Lausunto asemakaavan valmisteluaineistosta, Eurakosken asemakaavan muutos, Eura

Aihe Eura, Eurakosken asemakaavan muutos, luonnos

Lausunto / Eurakosken asemakaavan muutoksen luonnoksesta

DNA kaapelit
Eurakosken akm

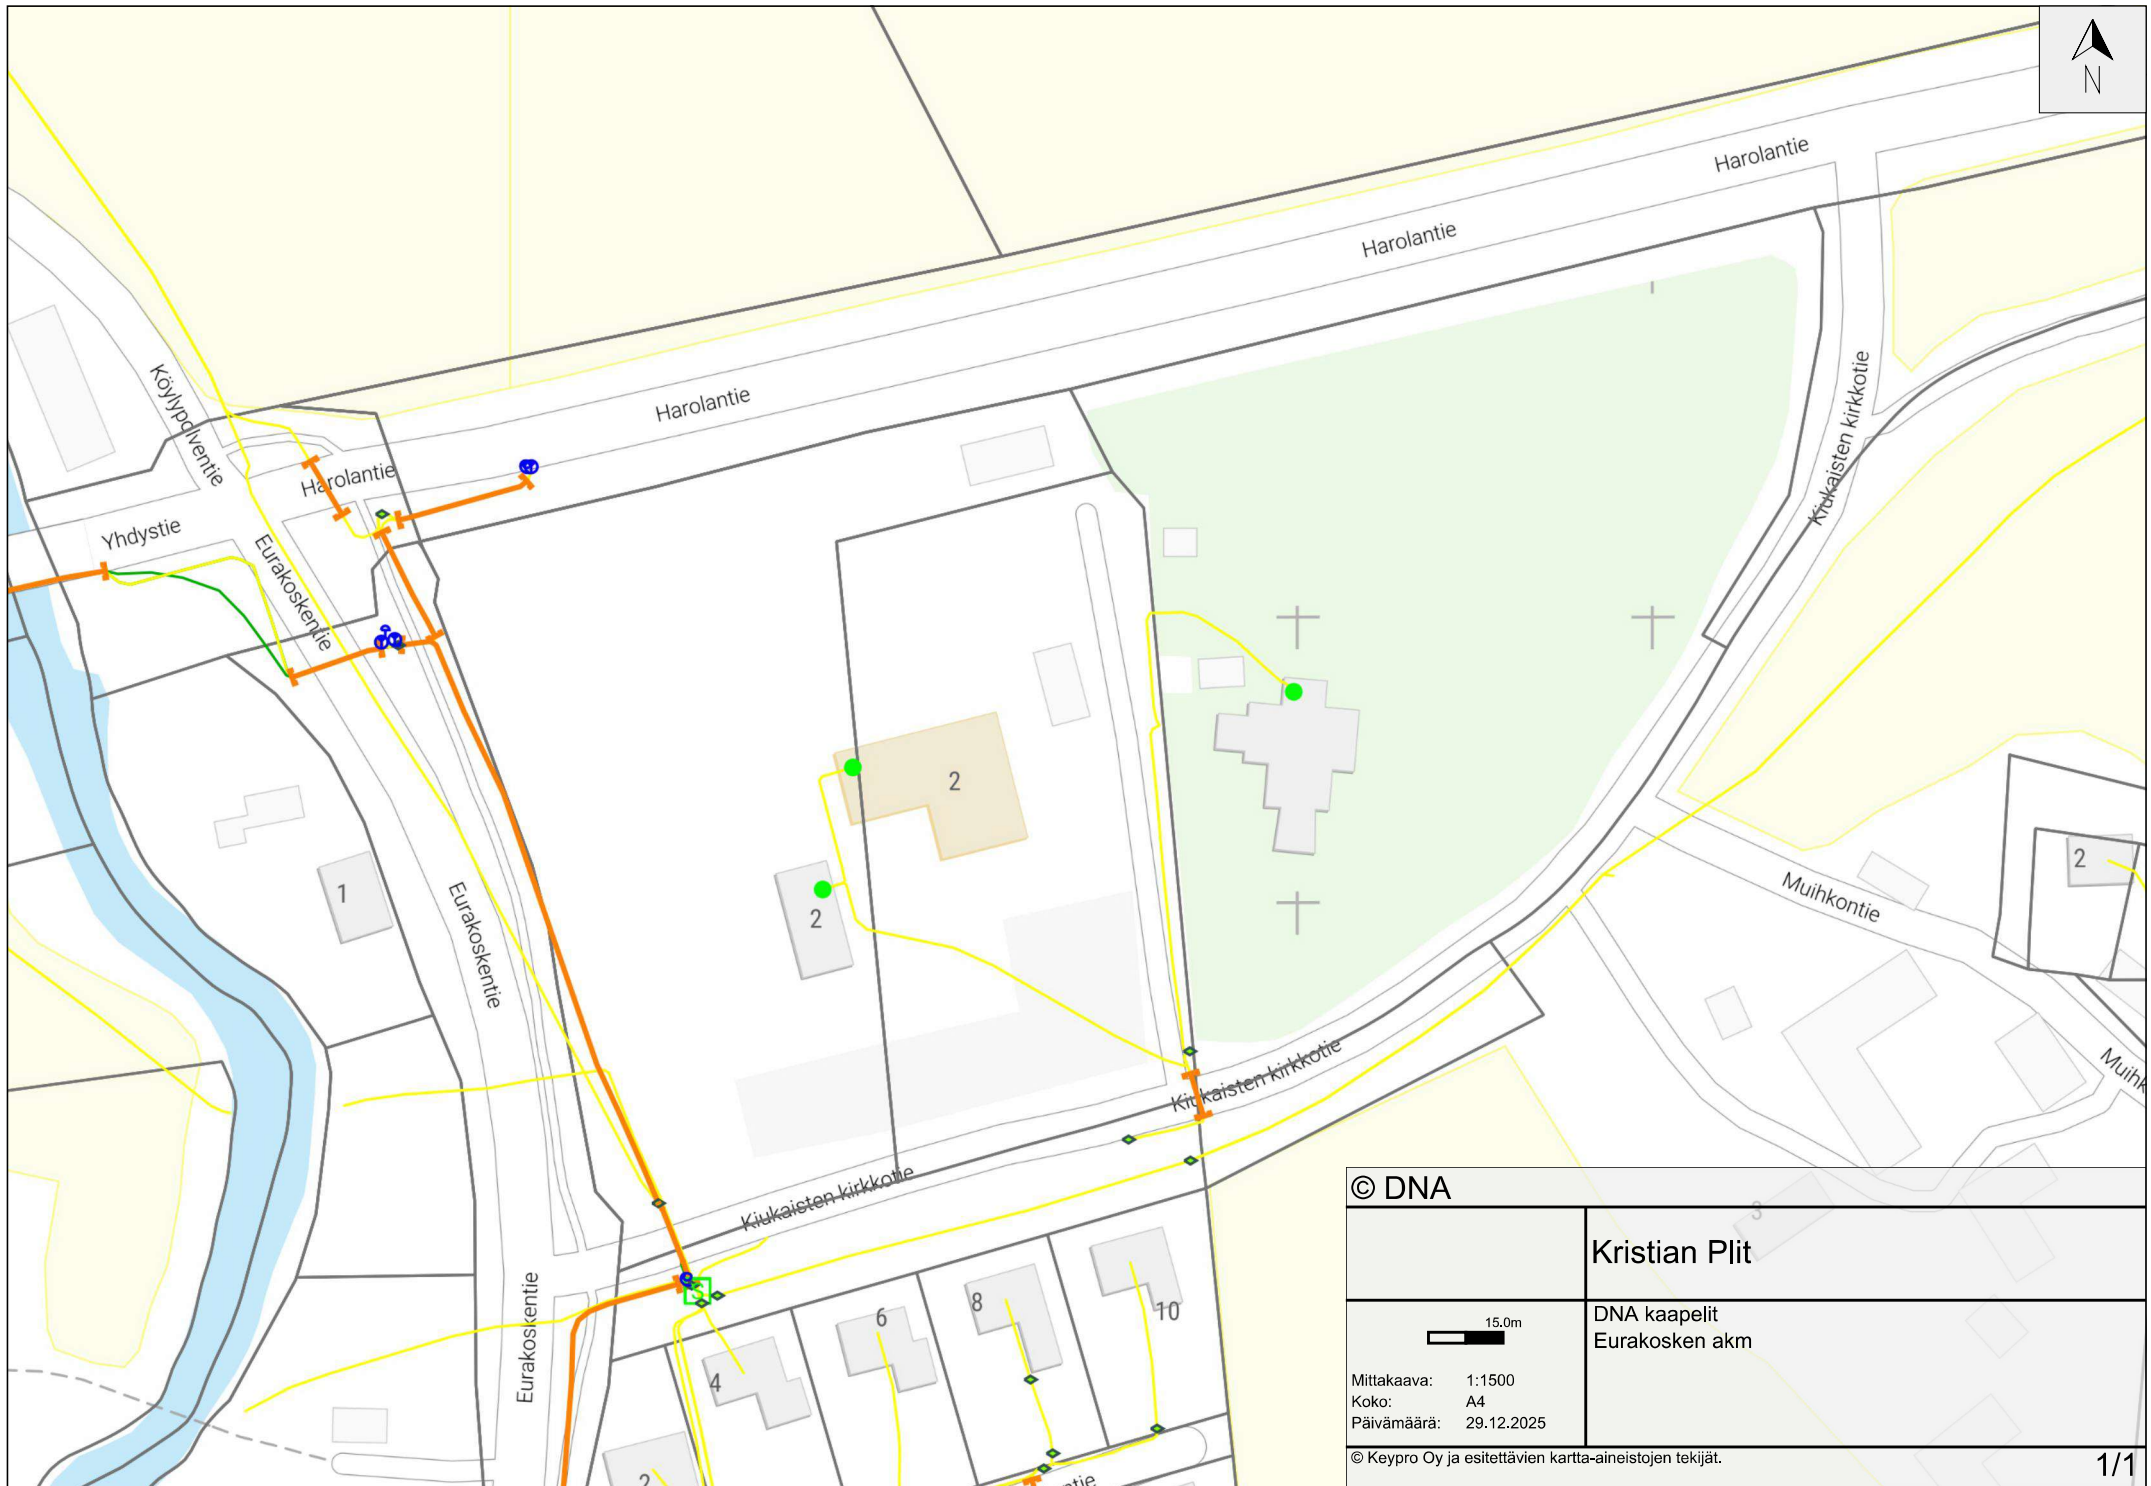
Alueella on nykyisin DNA:n omistamia telekaapeleita, joiden sijainti tulisi huomioida varsinkin kaava-aluetta rakennettaessa. Liite 1

Jos kaava-alueella olevien DNA:n omistamien telekaapelien sijaintia ei voida säilyttää, tulee niille osoittaa uusi korvaava reitti.
